**Forum mondial de l'harmonisation  
des Règlements concernant les véhicules**

**Soixante-quatrième session**

**Amendements collectifs****Proposition de complément au Règlement n° 63****Communication de l'expert de la Commission européenne\***

**« Prescriptions uniformes relatives à l’homologation  
des véhicules de la catégorie L<sub>1</sub> cyclomoteurs à deux roues  
en ce qui concerne ~~le bruit~~ les émissions sonores »**

**Figure 1**  
**Positions à respecter pour les mesures sur les véhicules en marche**

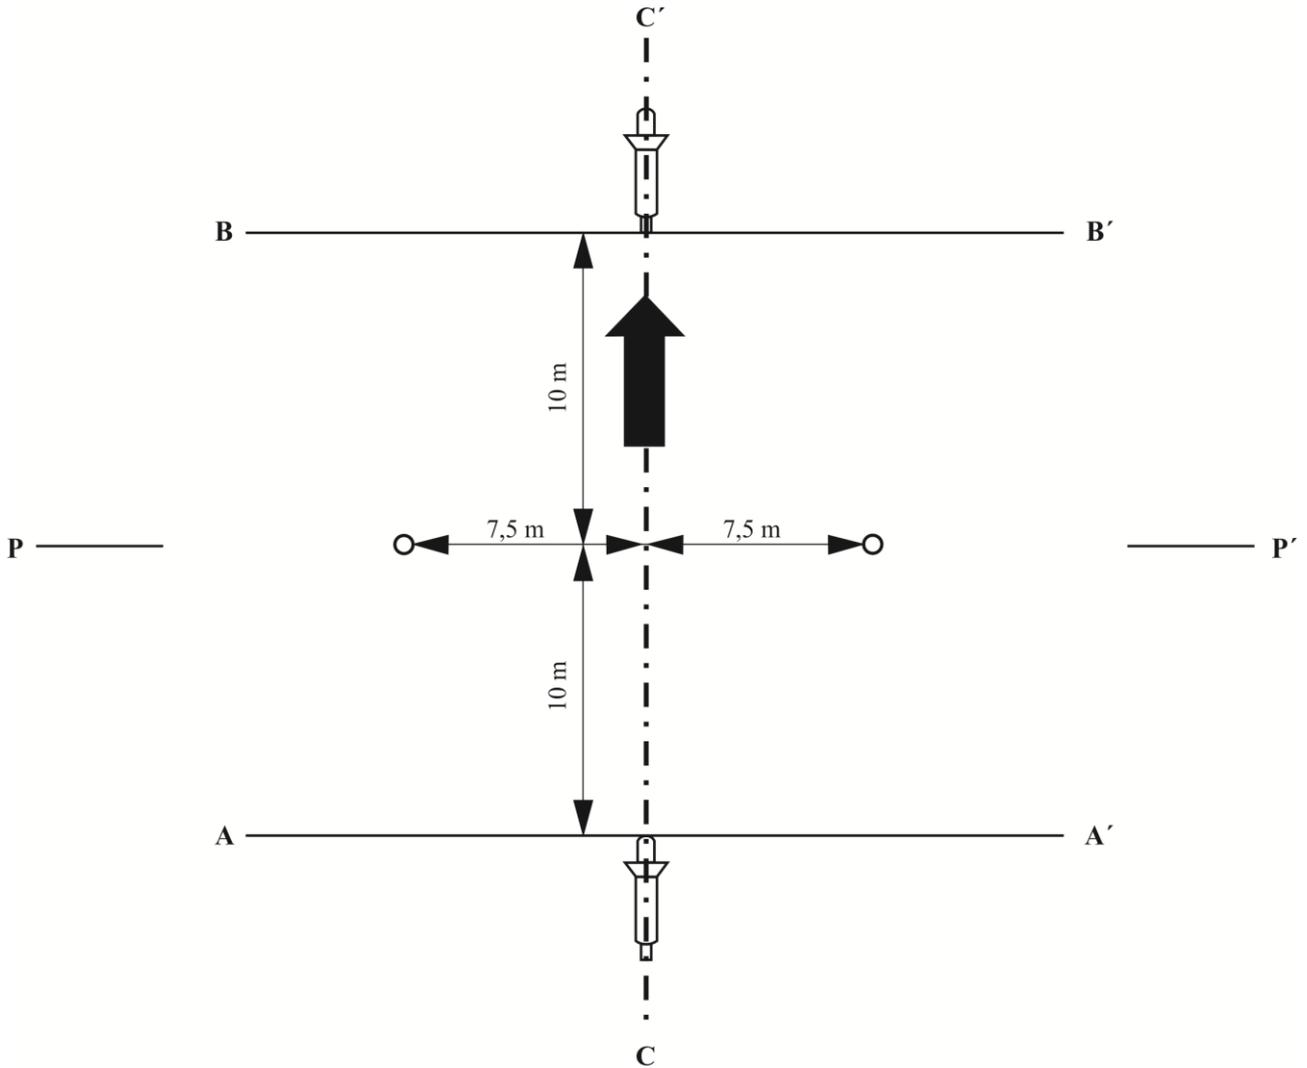
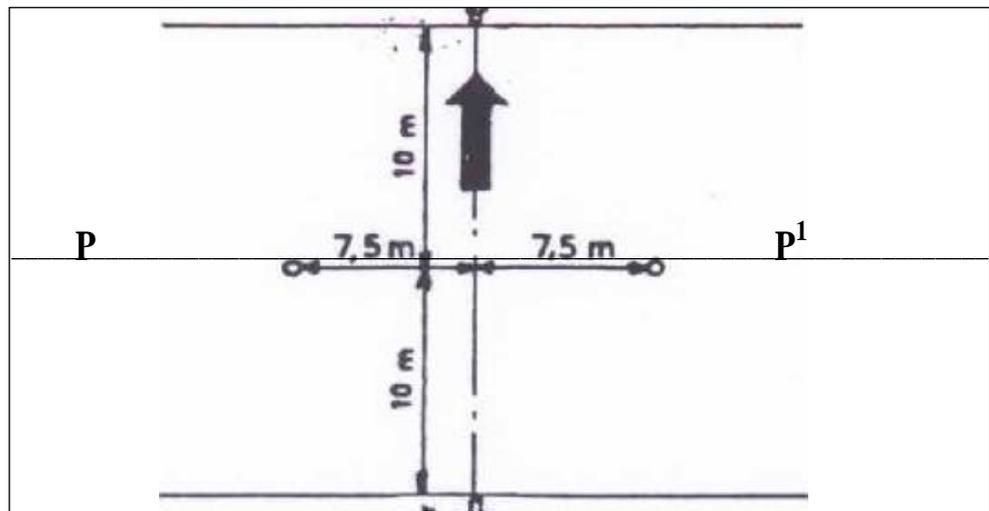
28. L'intitulé du paragraphe 3.1.1 (Conditions générales d'essai ) a été remplacé par « Montage pour l'essai et positionnement du microphone ». La figure 1 a été déplacée de sa position actuelle vers ce paragraphe.

Figure 2  
Positions à respecter pour les mesures sur les véhicules à l'arrêt

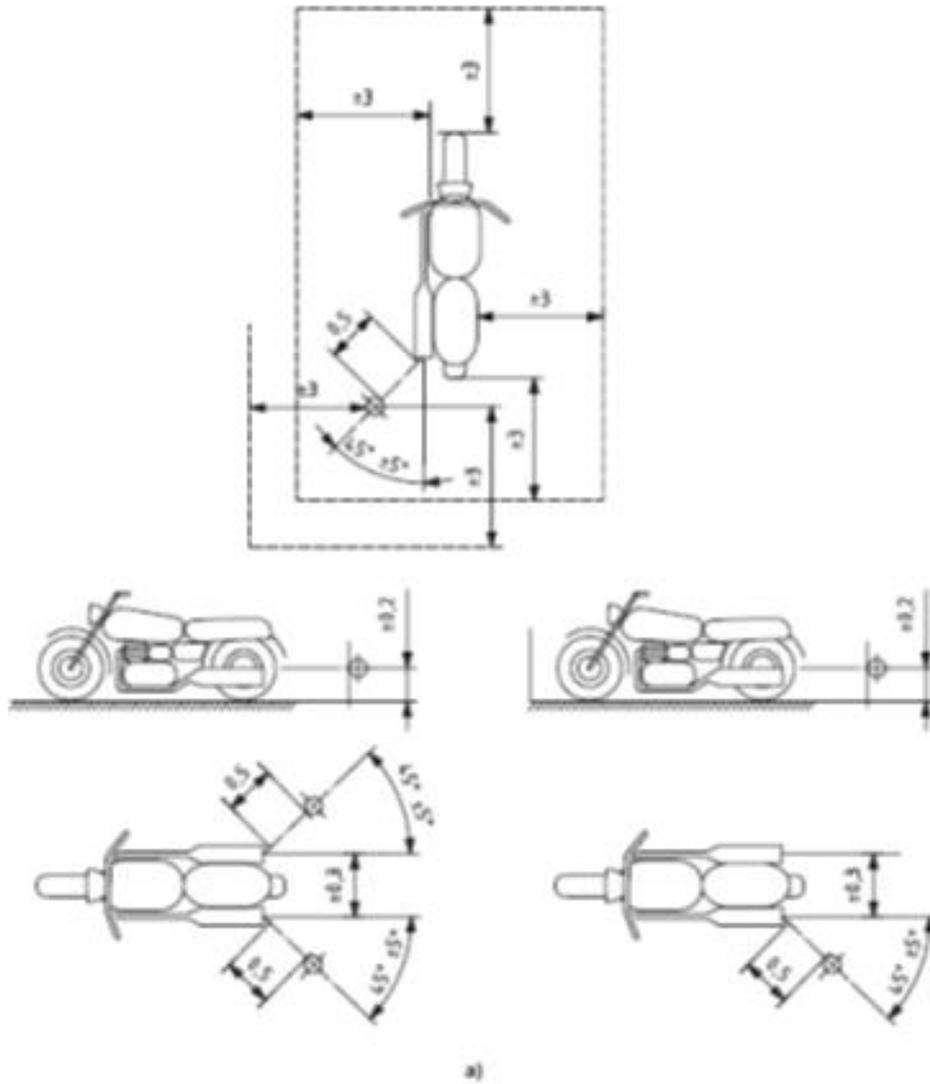
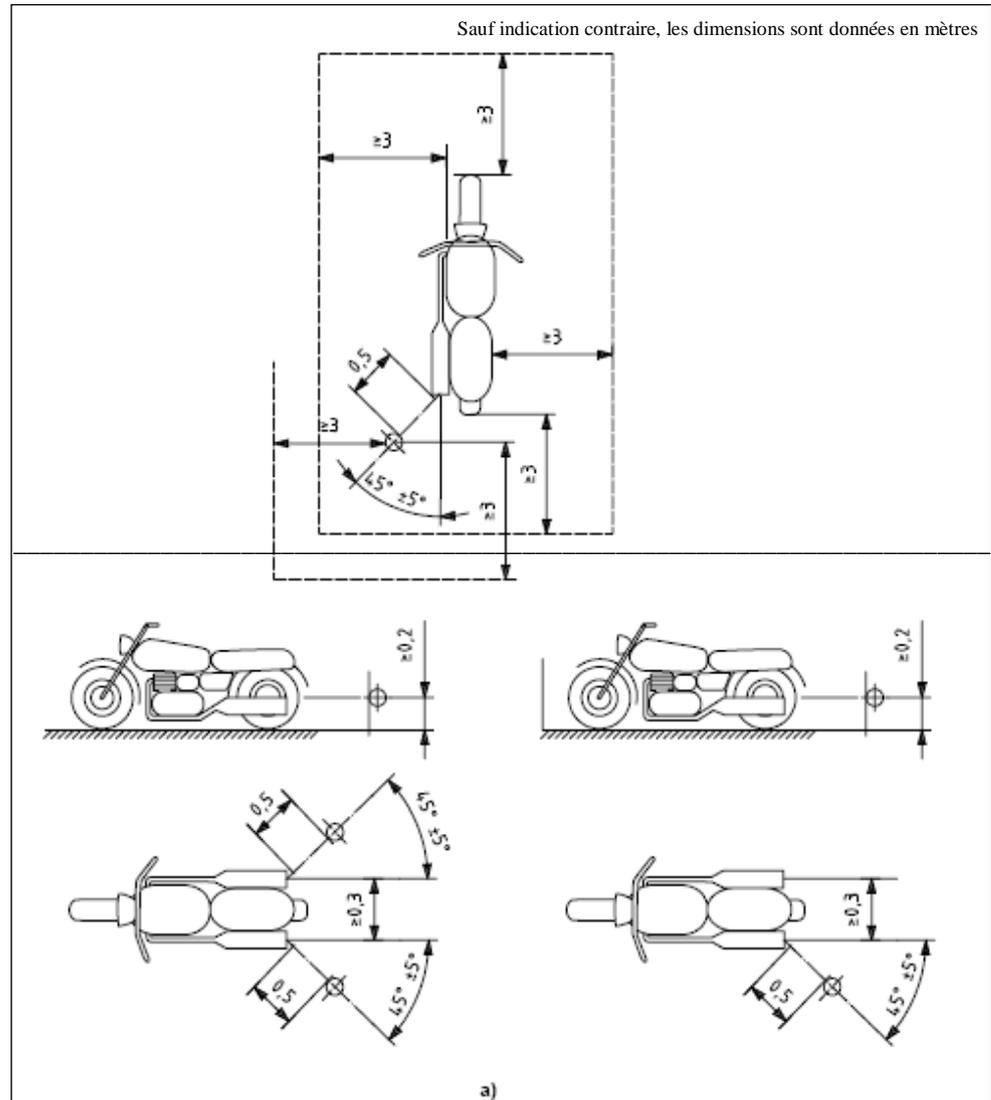
32. Les figures 2 et 4 ont été déplacées de leur position actuelle vers leur juste place dans ce paragraphe. La figure 4 est devenue la figure 3 pour respecter l'ordre de numérotation.

**Figure 4**  
**Appareillage d'essai pour le conditionnement par impulsions**

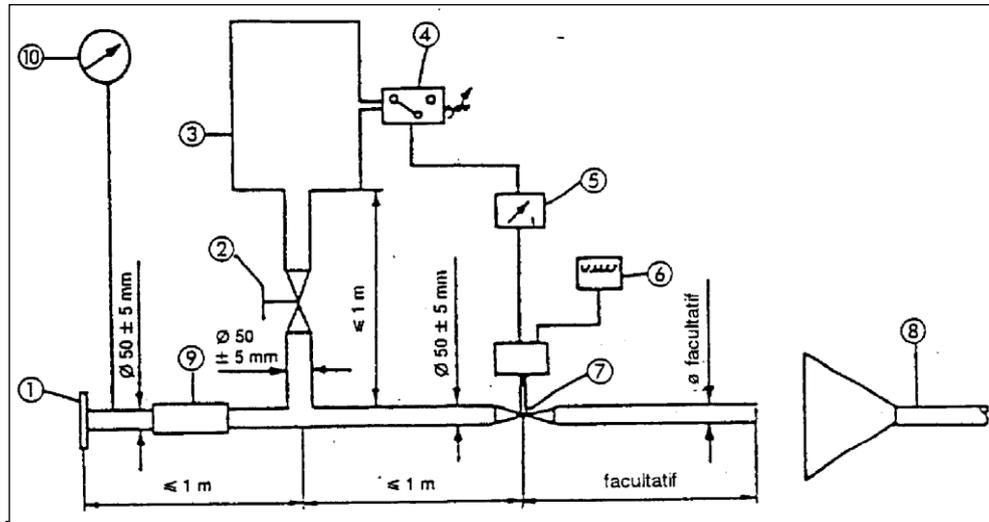
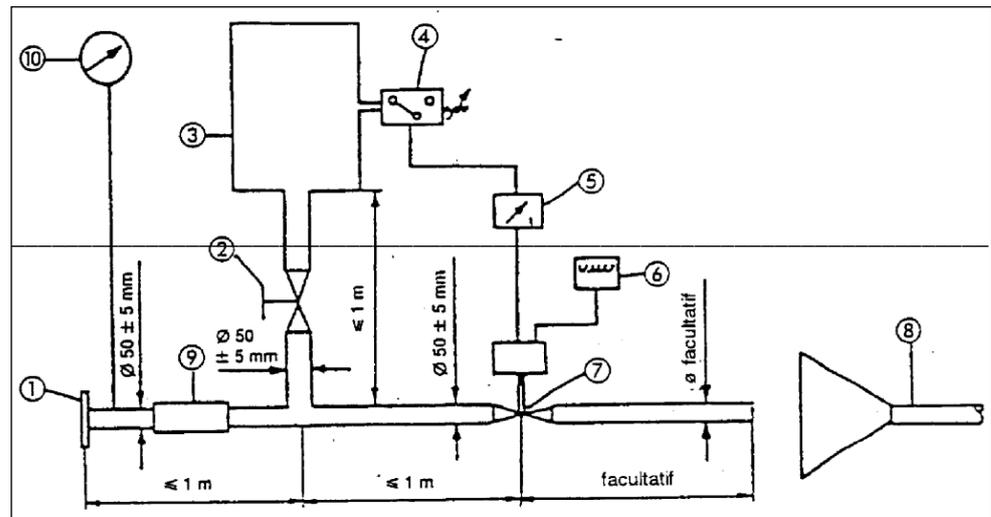
37. La figure 3 a été déplacée du paragraphe 5.3 vers sa juste place dans ce paragraphe et est devenue la figure 4 pour respecter l'ordre de numérotation.
